MEMORANDO

REFERENCIA: Contrato IDU-1647-2020 “CONSTRUCCIÓN PARA LA ADECUACIÓN AL SISTEMA TRANSMILENIO DE LA TRONCAL AVENIDA CIUDAD DE CALI TRAMO 1 - ENTRE LA AVENIDA CIRCUNVALAR DEL SUR Y LA AVENIDA MANUEL CEPEDA VARGAS Y OBRAS COMPLEMENTARIAS EN BOGOTÁ D.C.” GRUPO 2 “ENTRE LA AVENIDA BOSA Y LA AVENIDA VILLAVICENCIO Y OBRAS COMPLEMENTARIAS EN BOGOTÁ D.C” – Respuesta a STED 20232360050923 - Consulta Intervención sobre la glorieta existente de la Avenida Bosa en intersección con la Avenida Ciudad de Cali en el marco del Contrato de Obra IDU-1647-2020. Radicado IDU No 20235260438992.

Ilustración 1: Redes de alcantarillado proyectadas en la glorieta Av. Bosa. Fuente: Elaboración propia.

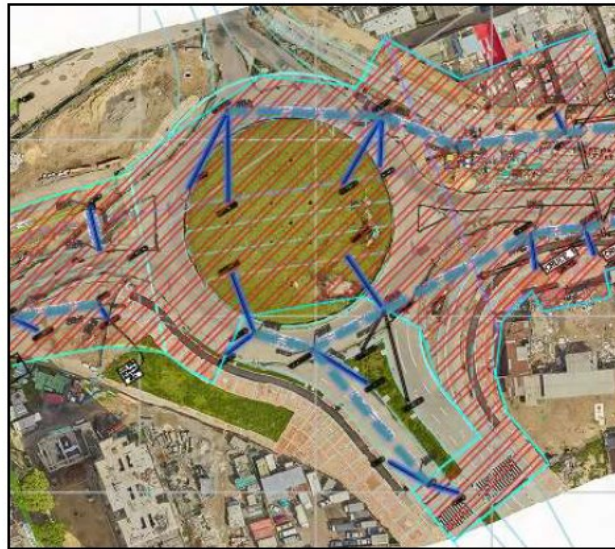
Por lo anterior, toda vez que interventoría y contratista requieren precisión respecto al concepto emitido, en especial con lo relacionado a que en la consulta realizada se refiere al "anillo" de la glorieta que debe ser intervenido luego de que se instalen las redes hidráulicas y secas, además, con el propósito de empalmar la rasante de la glorieta con las rasantes de las calzadas BRT que la atraviesan (Ver ilustración 1).

Ilustración 2: Áreas de intervención

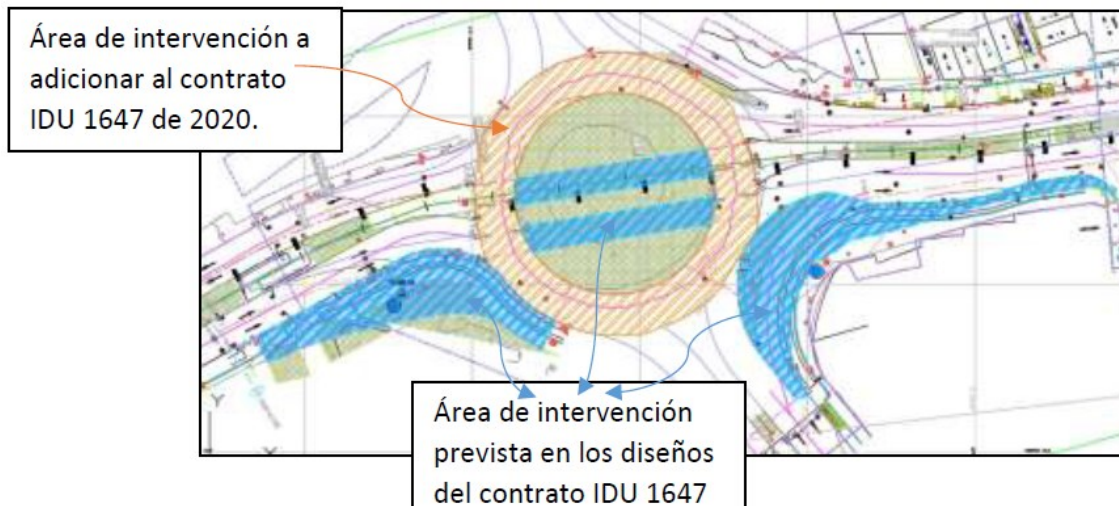
En la ilustración 2, se muestra en color azul las áreas de intervención que el contratista manifiesta están de acuerdo con los diseños del contrato IDU 1647 de 2020 deben ser intervenidas (que Corresponden a las mencionadas por el IDU en la comunicación STEST 20233460272851) y en color naranja las áreas que considera el contratista no se concibieron en los diseños y que son objeto de la solicitud de adición al contrato, de acuerdo con la solicitud previa.

Por lo tanto, agradecemos el pronunciamiento respecto a si la intervención que se plantea en la glorieta y que fue verificada la necesidad de intervención y cuenta con la aprobación y evaluación por parte de la Interventoría, está contemplada dentro de las obras globales tenidas en cuenta en la estructuración del contrato, o si estas obedecen a obras adicionales que requieren ser objeto de reconocimiento al contratista de obra.
